NUOVA LINEA AV SALERNO – REGGIO CALABRIA

LOTTO 1A BATTIPAGLIA – ROMAGNANO

Riscontro al Parere tecnico istruttorio MIC di cui al Prot. 1187 - ID 8024

Parere allegato al Decreto Interministeriale n. 165 del 01/08/2022 di
Compatibilità Ambientale

Stralcio Planimetria delle alternative sul sistema dei vincoli e delle tutele - Tavola 2 di 4

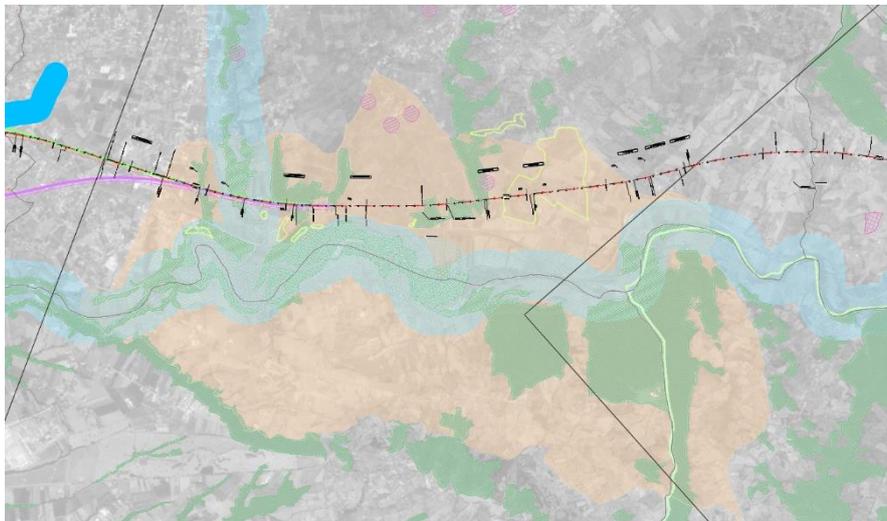
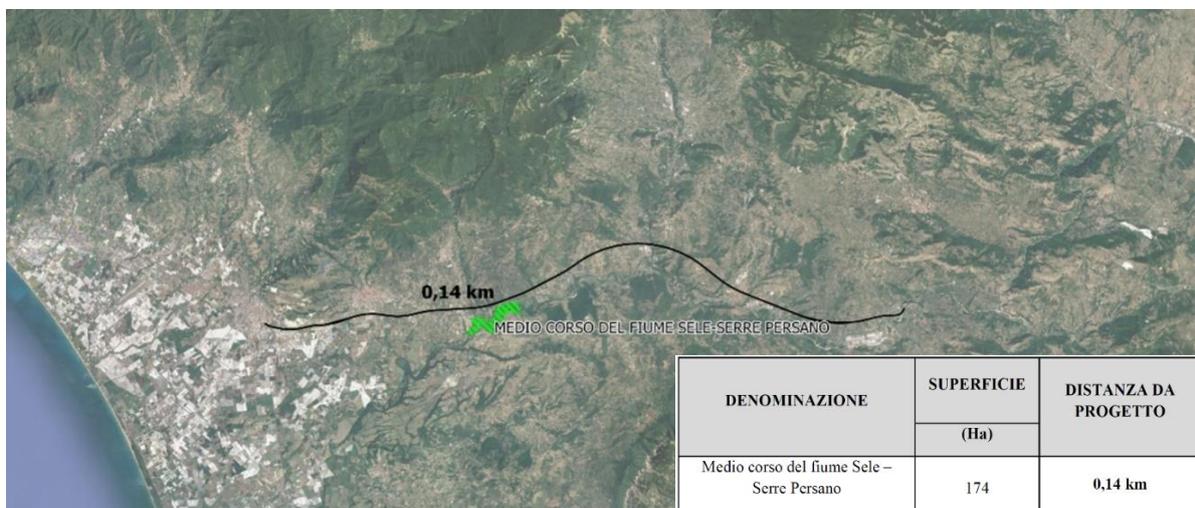
1. *Per i tratti in cui le opere così come progettate risultano inconciliabili con le esigenze di tutela paesaggistica, dovranno essere individuate soluzioni alternative che ne consentano l'integrazione e la sostenibilità. È il caso del tracciato del comune di Campagnano ricadente nell'area tutelata di cui al D.M. del 29/11/1993 (rettificato nel 1994) comprensiva dell'Oasi di Persano, degli attraversamenti dei corsi d'acqua principali (inclusi il fiume Sele) ovvero del tracciato del comune di Palomonte ubicato vicino al Complesso di Santa Maria della Sperlonga.*

Al fine di salvaguardare l'area con vincolo esteso individuato dall'art.136, sono stati previsti nei tratti interferiti in cui il tracciato si sviluppa all'aperto, per circa 3,5 km, adeguati interventi di inserimento paesaggistico-ambientale dell'opera, con l'obiettivo di ricucire e rinaturalizzare le aree esistenti.

VI09: soluzione PFTE

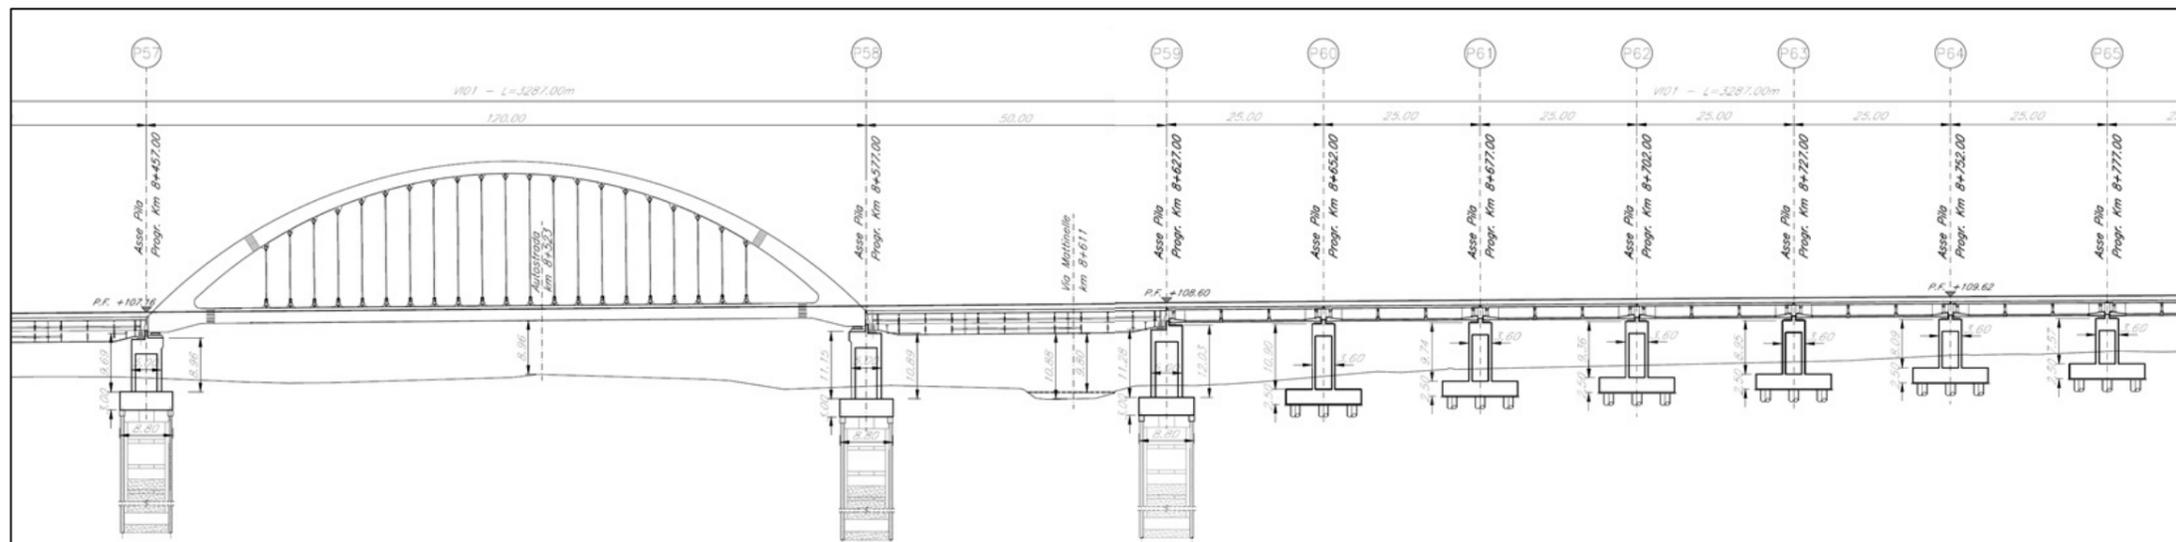
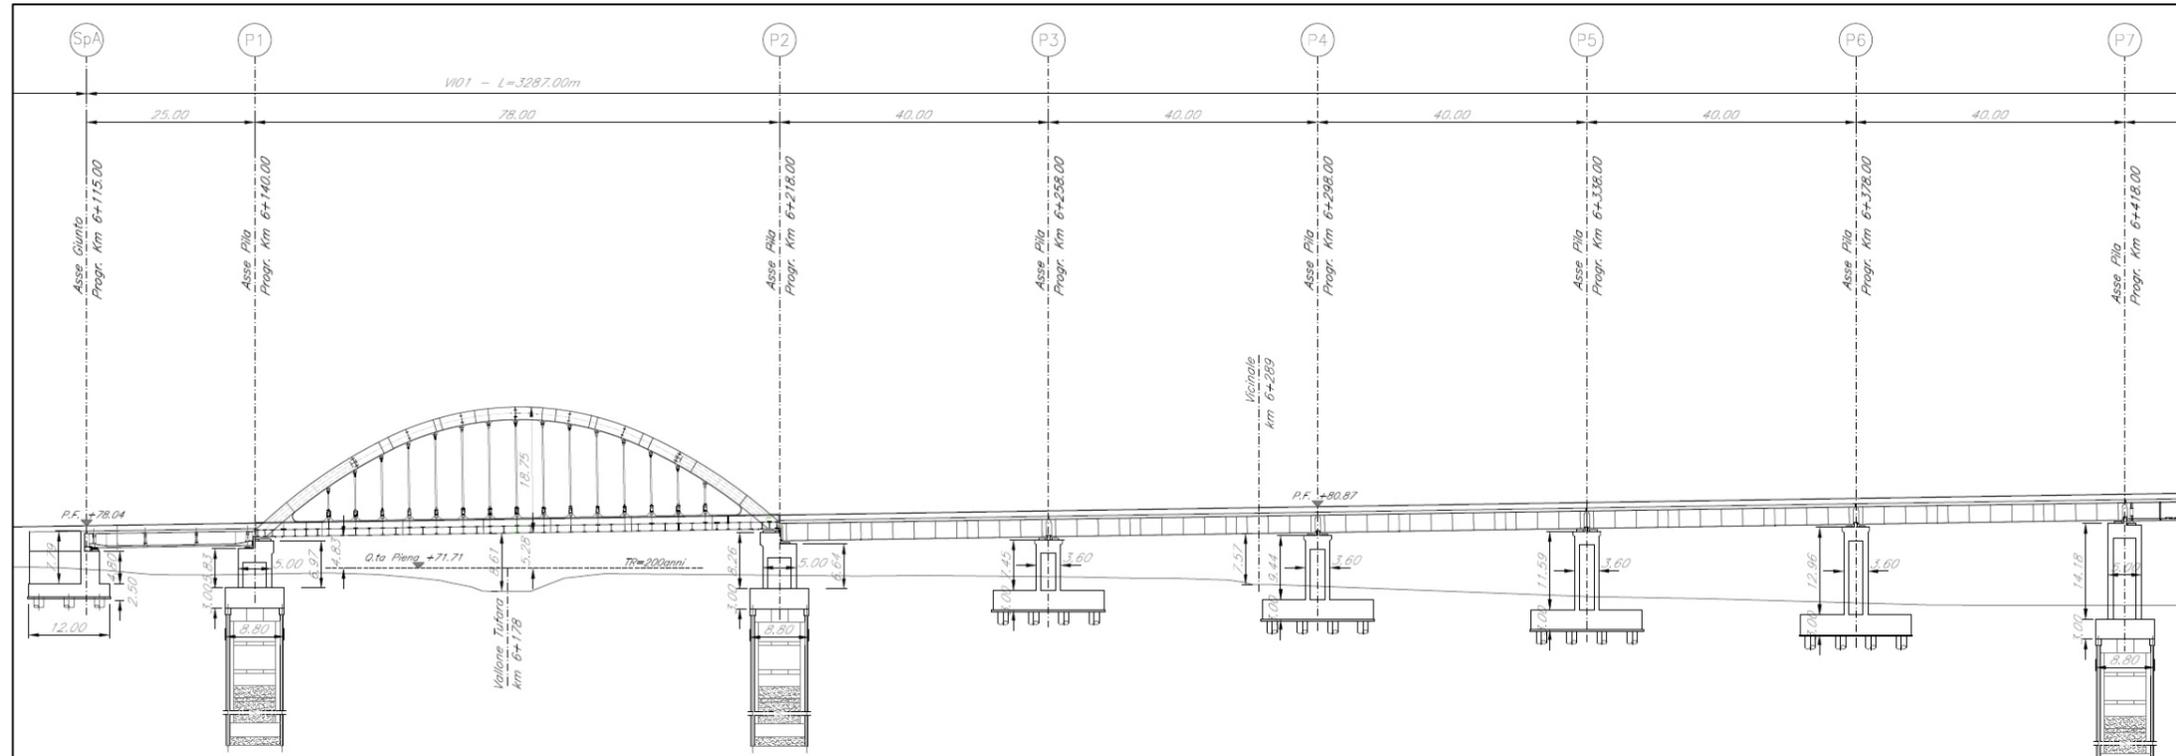
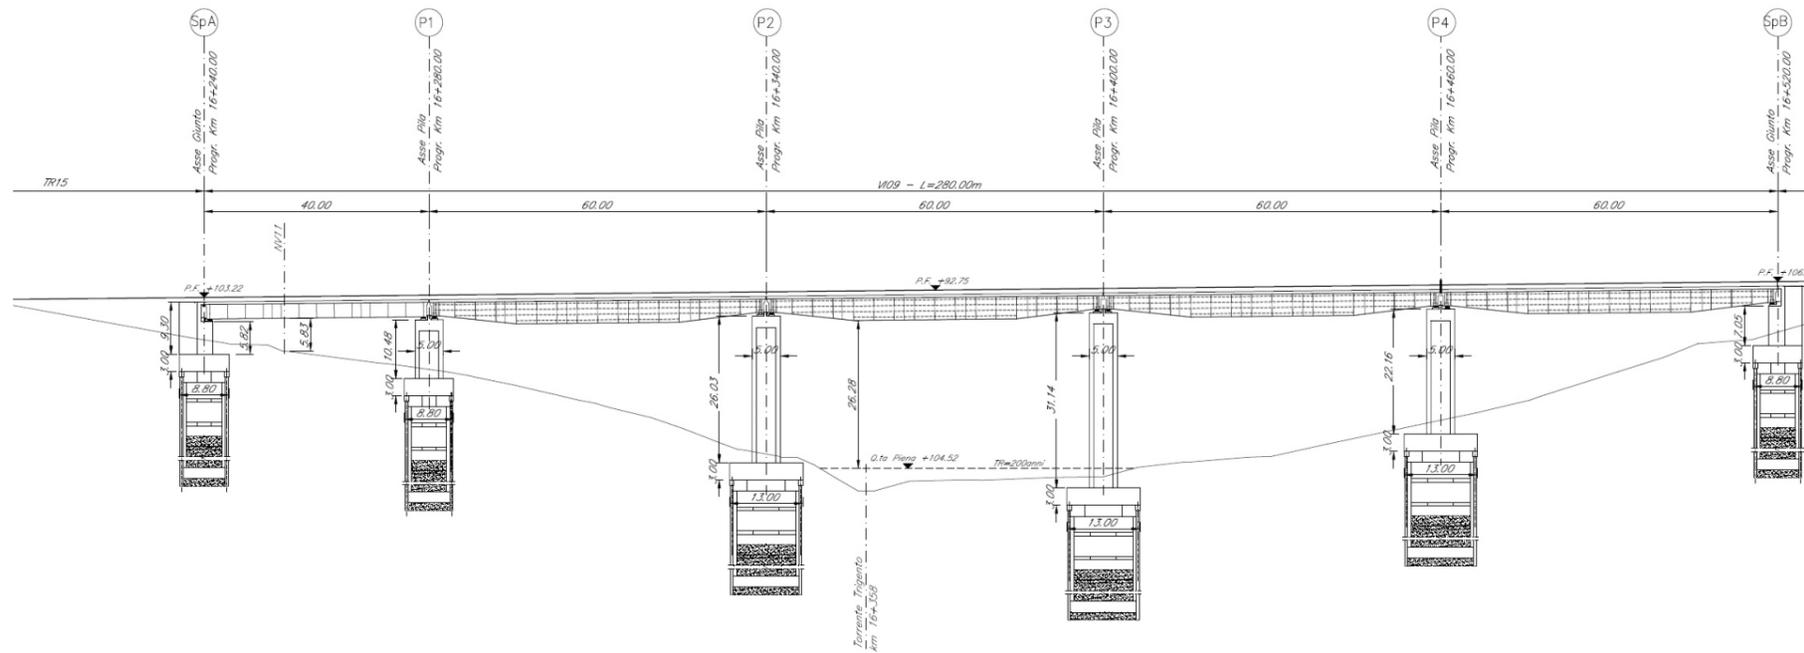
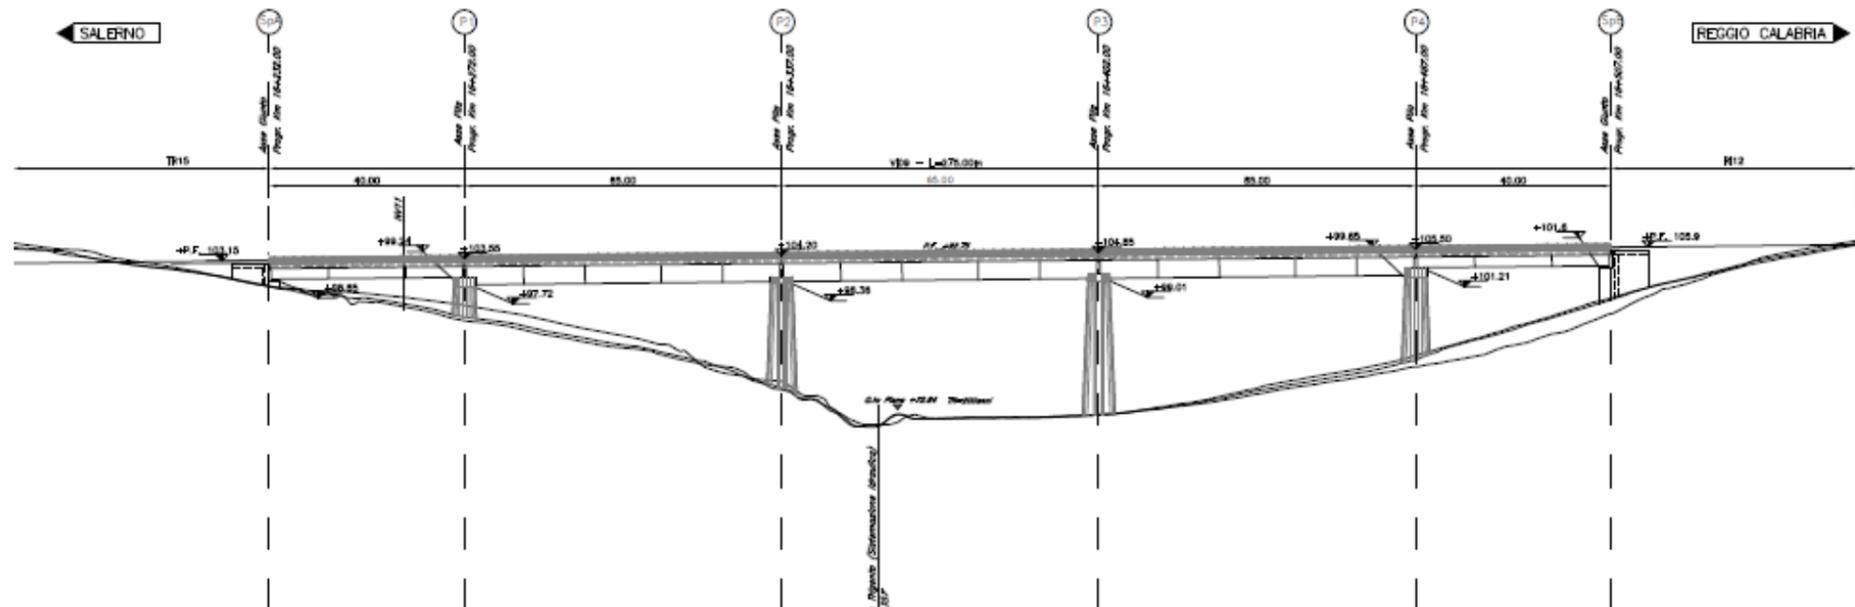
c) i viadotti devono essere oggetto di più proposte architettoniche, con particolare riferimento alle caratteristiche tipologiche, alla morfologia strutturale e ai materiali prescelti, sulle quali si effettuerà una successiva valutazione in considerazione dei contesti nei quali ricadono e al fine di ottimizzare il raccordo con i contesti territoriale contermini;

Nell'ambito degli approfondimenti sviluppati nel progetto si è provveduto ad analizzare diverse soluzioni architettoniche con particolare riguardo ai viadotti. L'inserimento delle opere nel contesto paesaggistico di riferimento ha portato alla progettazione di proposta architettonica con l'obiettivo di uniformare le opere e migliorare l'inserimento dell'infrastruttura nel territorio. Le soluzioni scelte sono state basate su criteri quali:

L'esito di tali approfondimenti e studi ha portato a scelte progettuali coerenti con quanto già rappresentato nel PFTE in esame ma ottimizzate dal punto di vista strutturale, paesaggistico e ambientale di interferenza con il territorio.

Planimetria di dettaglio (piantumazioni con filare alberato a schermatura del bene vincolato, Barriere antirumore con pannellature trasparenti)

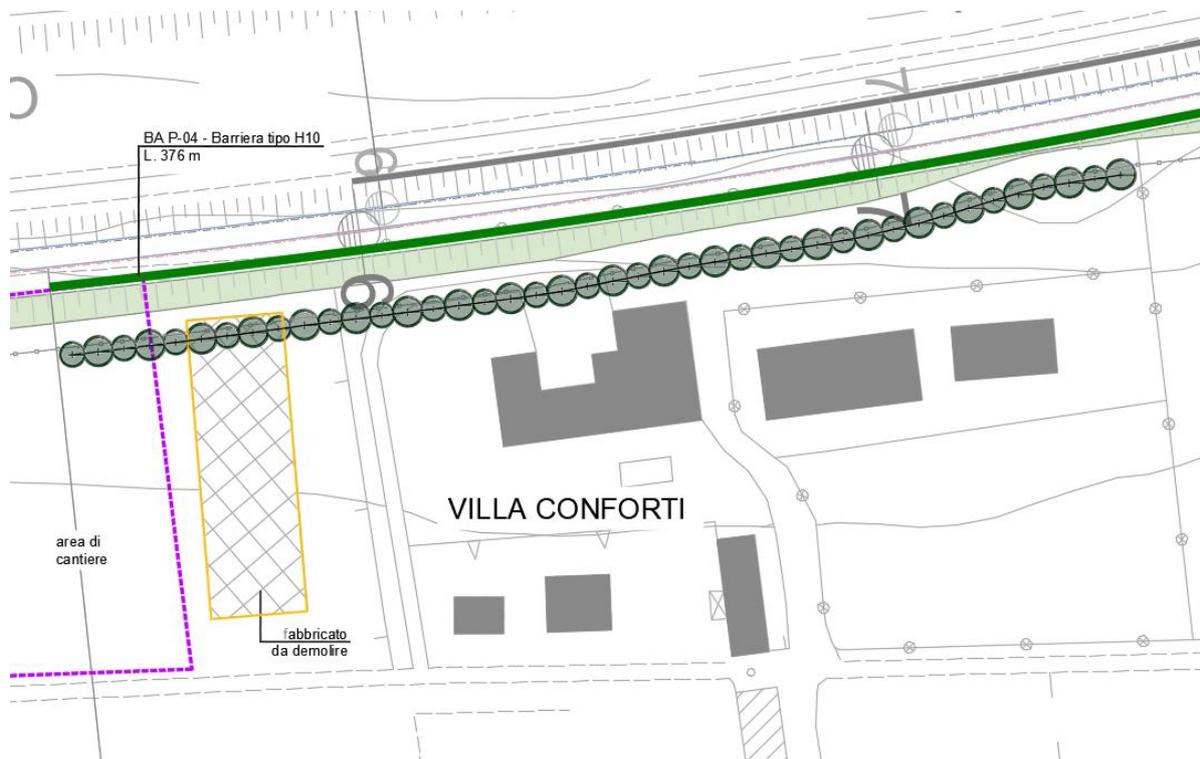
3. *Dovranno essere prodotti elaborati integrativi inerenti la progettazione dell'opera e la sistemazione al contorno della Masseria Conforti (tutelata con D.D.R. n. 652 del 17/11/2009, mediante:*
- Una descrizione puntale delle sue caratteristiche;*
 - Uno studio dettagliato della soluzione progettuale tesa a tutelare l'edificio (elaborati grafici sviluppati in pianta, sezione e prospetto);*
 - Un opportuno raffronto ante operam e post operam, anche mediante fotosimulazioni, sia con vista a volo d'uccello che con vista dalle strade circostanti e dal bene in questione;*
 - Una descrizione esaustiva e dettagliata della tipologia delle barriere previste in prossimità di tale edificio vincolato.*

Al fine di meglio tutelare e mitigare l'edificio vincolato, come intervento paesaggistico-ambientale è stato rimodulato il filare adiacente alla Masseria, caratterizzato da un filare alberato con modulo di 120mq, composto dalle seguenti essenze arbustive:

Il sesto d'impianto è di tipo lineare con interasse tra le piante di 5 m. Le piante sono sempreverdi, con conseguente mascheramento per tutto l'anno. Hanno inoltre portamento, una colonnare (cipresso) ed un globoso, in modo da restituire un andamento più naturaliforme. Inoltre, le specie sono rustiche, con buone capacità di adattamenti a cambiamenti di temperature ed eventuali stress idrici.
